PLAN LOCAL D'URBANISME

Plan Local d'Urbanisme

Modification simplifiée
n°1

Rapport de Présentation

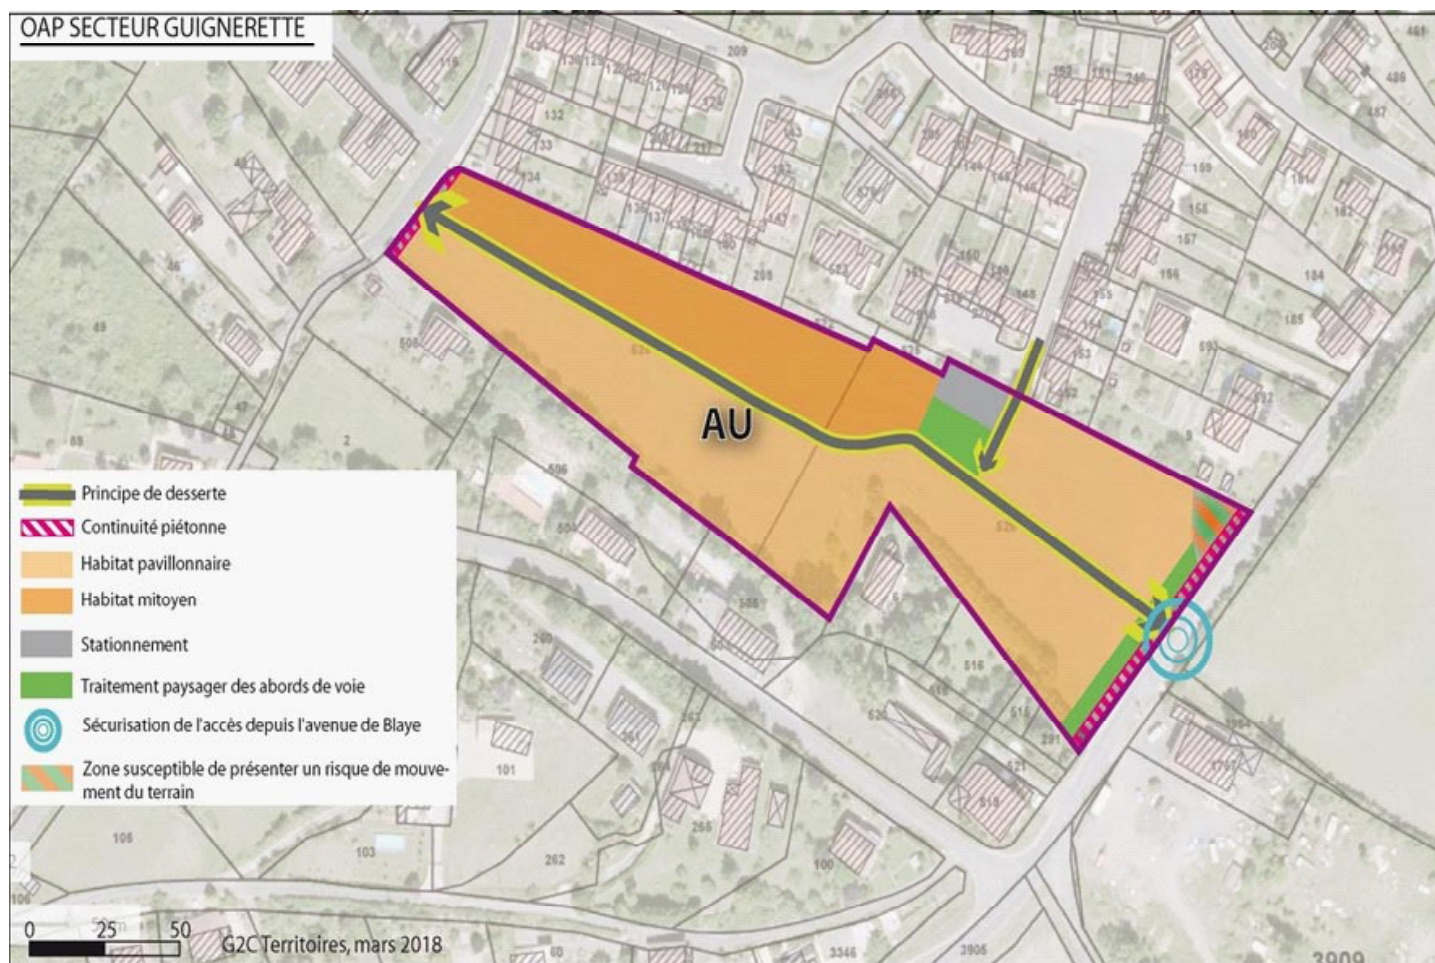
OAP GUIGNERETTE - Evolutions proposées :

- Nécessité d'insérer un rond-point au centre environ pour que l'opération puisse se faire en 2 temps avec entrée sortie RD 90 et entrée seule par la rue André Bauguil, parking à prévoir à proximité de la rue Bauguil pour la désenclaver ;
- Possibilité d'aménager le secteur en deux tranches.

Dans le cadre de l'OAP, une voie principale, **accompagnée d'un rond-point**, viendra structurer le secteur en reliant la RD90 – Avenue de Blaye à la rue Roger Salengro. L'intersection entre cette nouvelle voie et la RD90 – Avenue de Blaye devra être sécurisée dans le cadre du projet.

Une seconde route viendra prolonger la rue André Bauguil jusqu'à la nouvelle voie. Cette seconde voie sera en sens unique depuis le quartier existant vers le site de l'OAP. Cette voie permettra de mieux irriguer le quartier et de compléter le maillage du tissu urbain Sud de la commune.

Un parking sera aménagé, **à proximité de la rue Bauguil**, afin d'anticiper les problématiques de stationnement liées à la création de nouveaux logements

OAP CITE MOSELLANE après modification simplifiée (schéma)

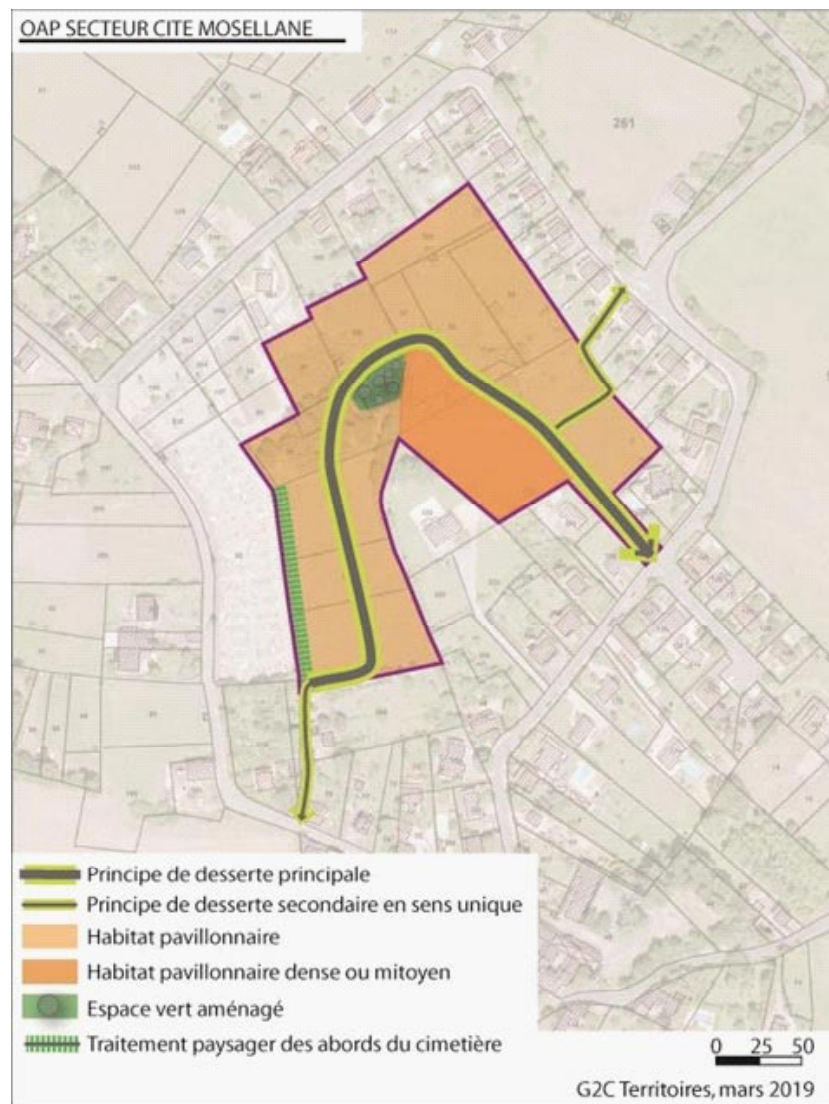
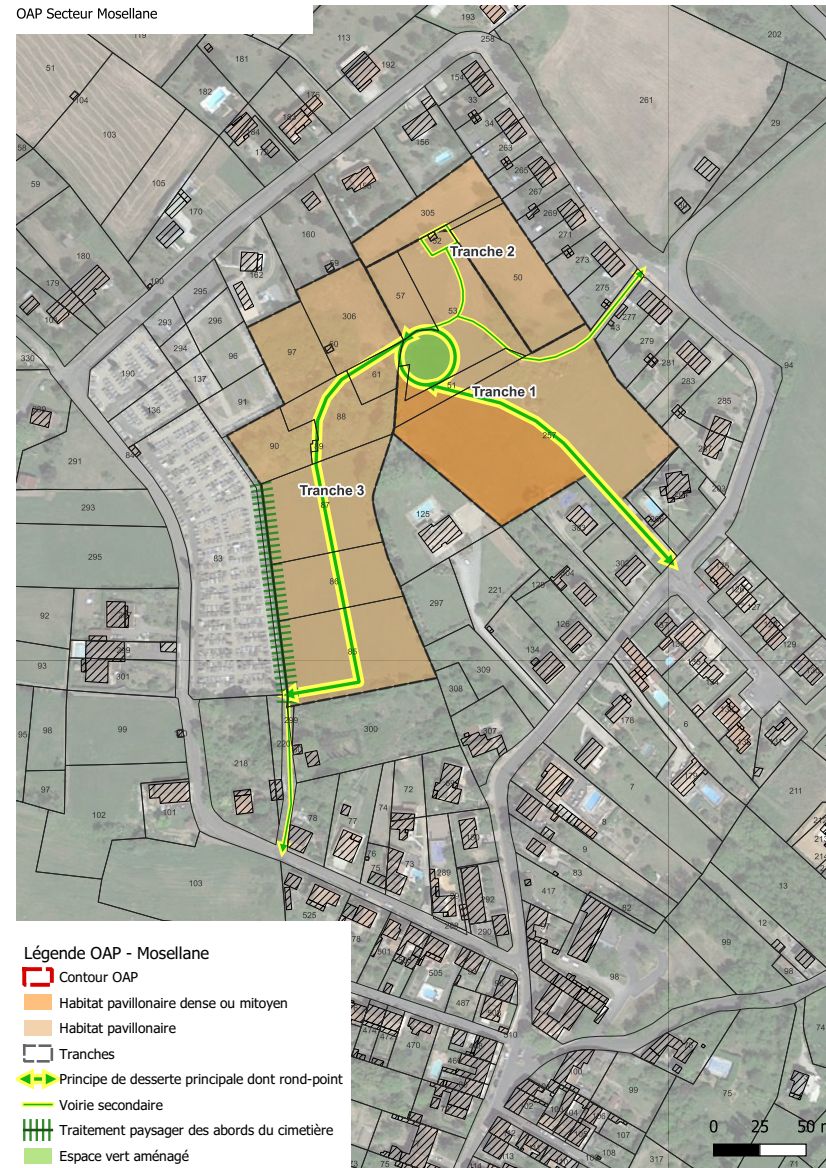
OAP CITE MOSELLANE - Evolutions proposées :

- Nécessité d'insérer un rond-point au centre environ pour que l'opération puisse se faire en 3 tranches.

Dans le cadre de l'OAP, une voie principale, **accompagnée d'un rond-point central (ou solution équivalente adaptée pour les entrées/sorties sans manœuvre)**, viendra structurer le secteur en reliant l'Avenue de Monestiés vers la rue Bonrepos.

Zonage après modification simplifiée

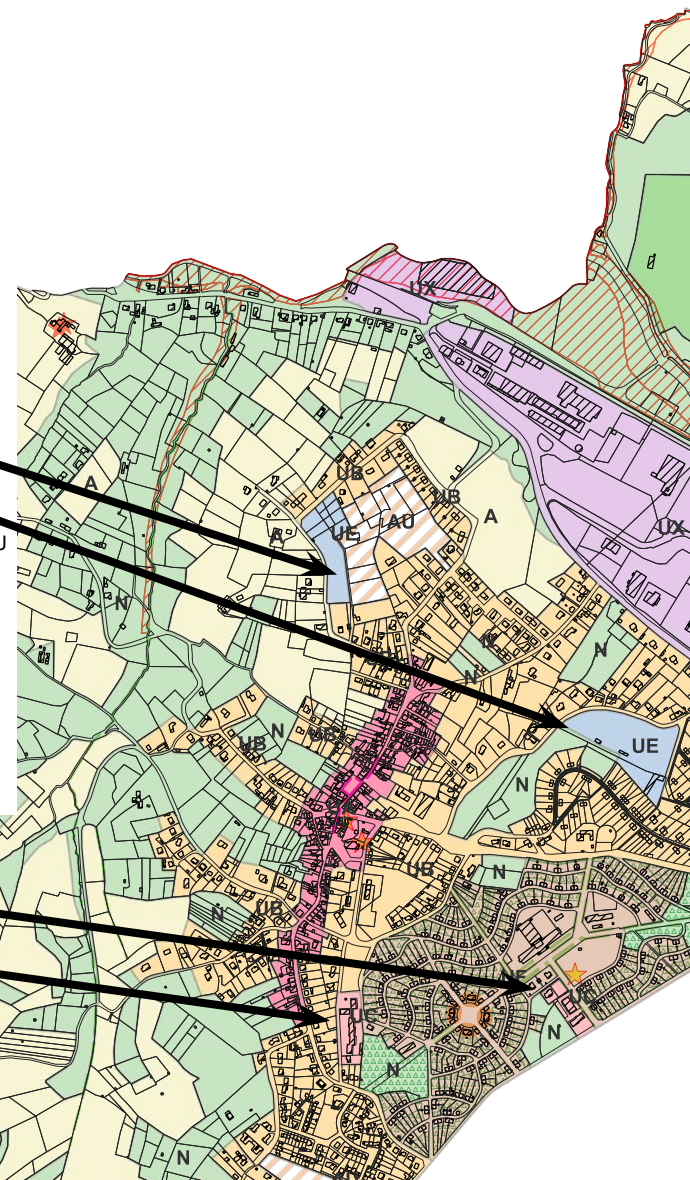
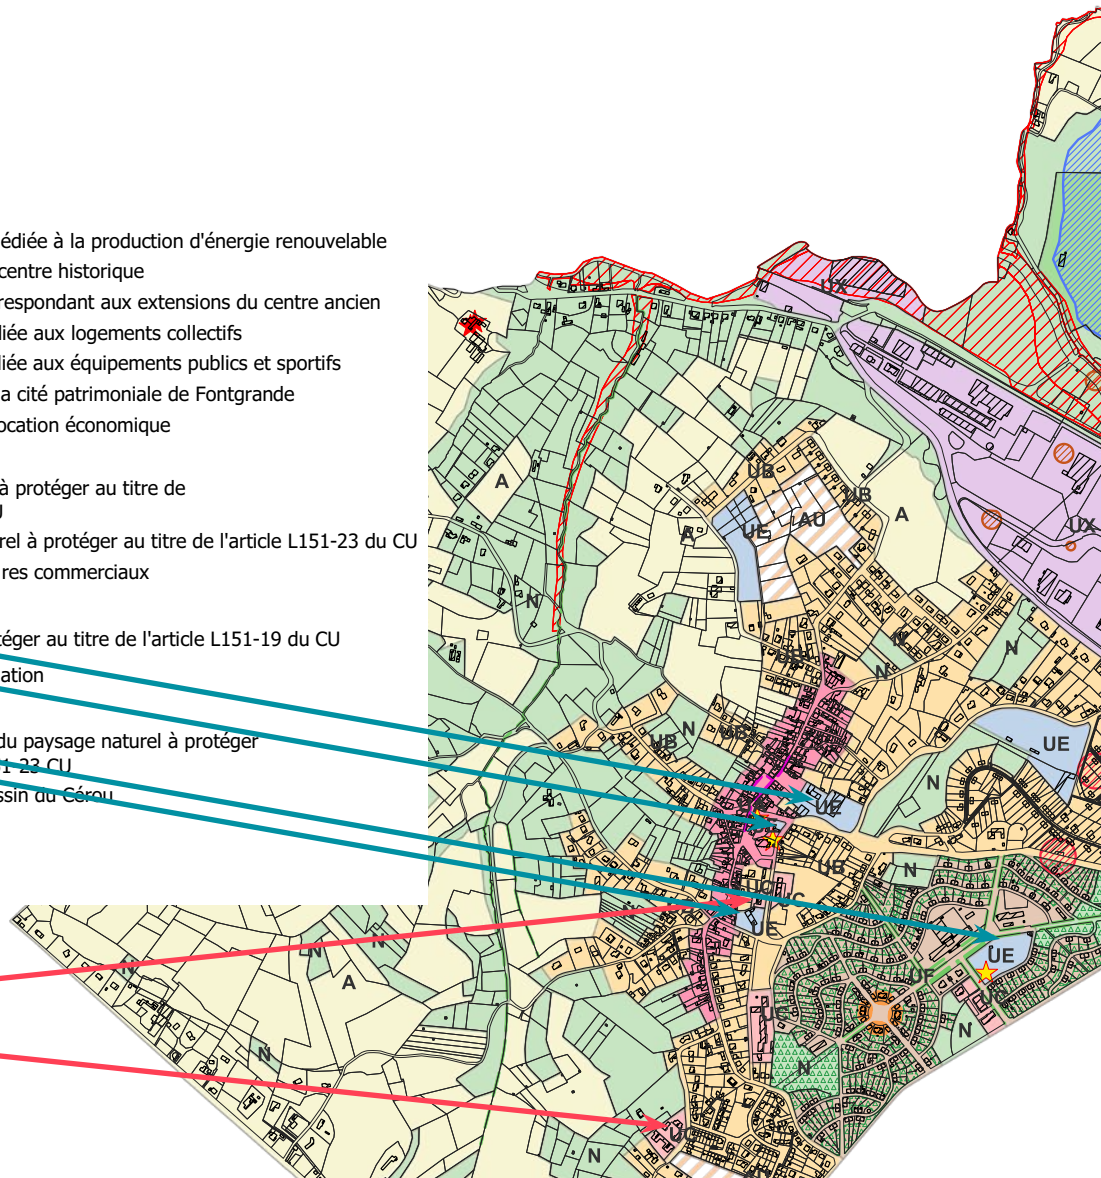
Il convient de modifier le zonage au sein même de la zone Urbaine, pour adapter la traduction règlementaire et l'occupation réelle du sol.

Ajout en zone Ue du City Stade et Boulodrome (ex Uf), de la Mairie (ex Ub), des ateliers et la Halle des Sports (ex Ub), des ateliers annexes (ex Ua) et de la Salle des fêtes (ex Ub).

Ajout en zone Uc de la Cité le Coustil (ex Ub) et des immeubles rue Voltaire (ex Ub).

Zonage aléa minier Commune de Saint-Benoit-de-Carmaux

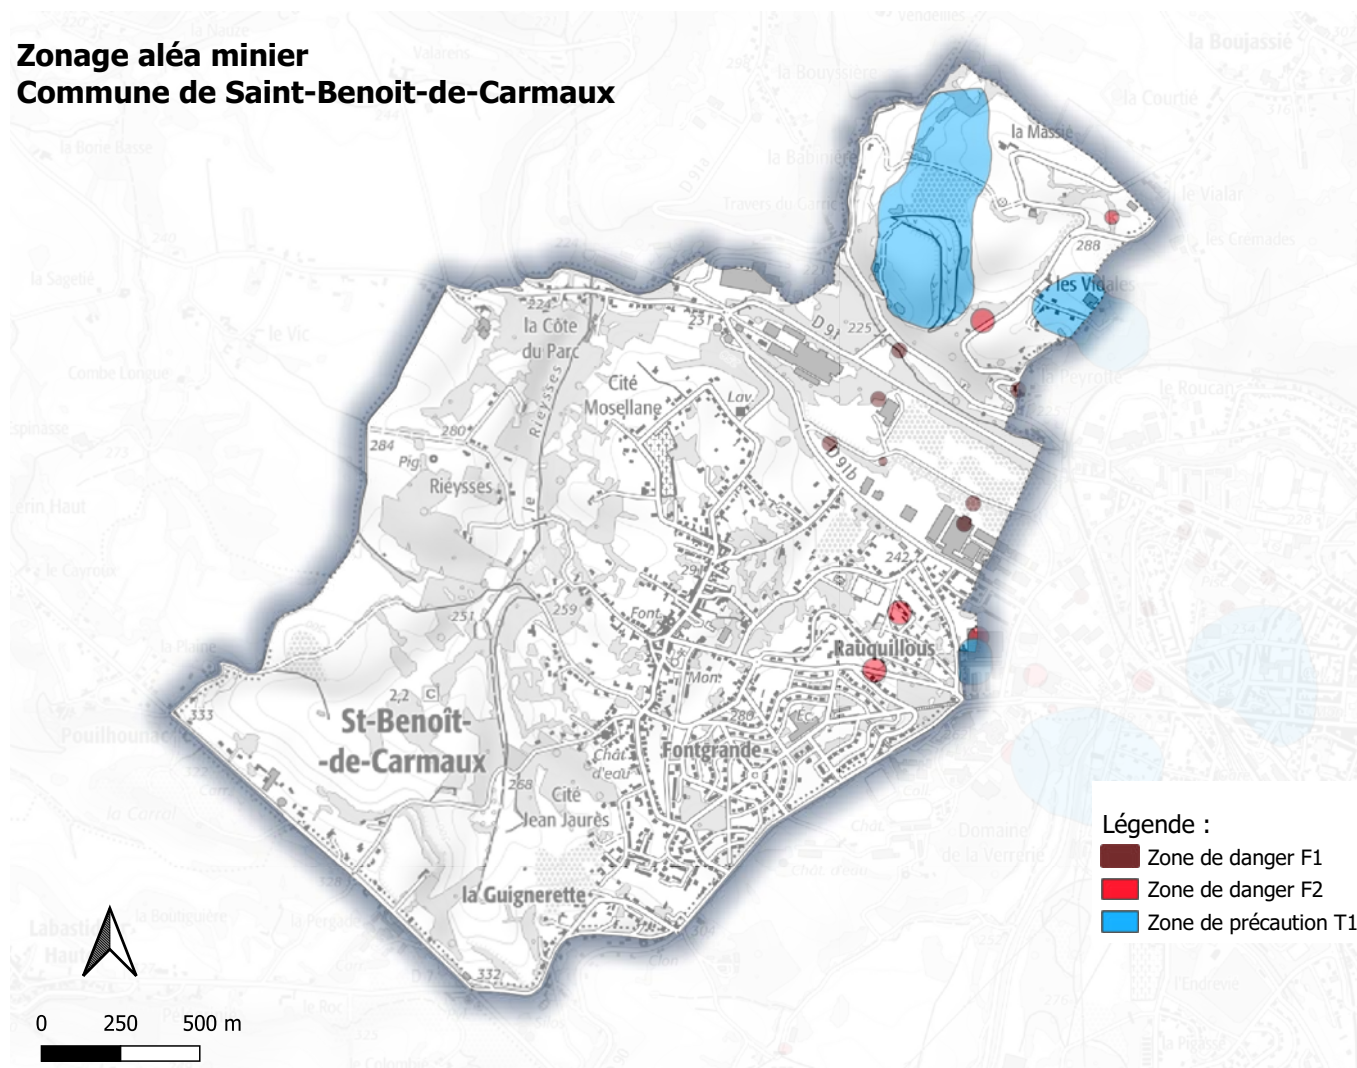
La modification simplifiée du PLU intègre dans les prescriptions surfaciques une trame liée à l'article R151-34 du CU pour prendre en compte l'aléa minier.

Le règlement écrit, dans ses dispositions générales (article 11), intègre les préconisations pour les niveaux de contraintes suivants :

- les zones de précaution (T1),
- les zones de danger (F1 et F2).
